改善箇所説明図②

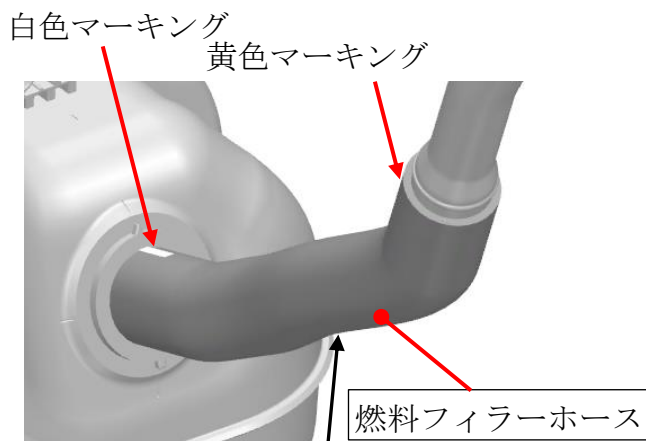
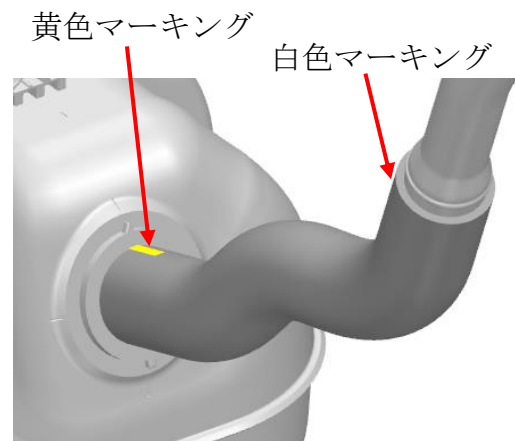
基準不適合発生箇所

燃料フィラーホースにおいて、組み付け方向が誤っているため、当該ホースが変形しているものがある。そのため、そのまま使用を続けると、当該ホースに亀裂が発生し、最悪の場合、燃料が漏れるおそれがある。

全車両、燃料フィラーホースを新品に交換し、正しい方向で組み付ける。
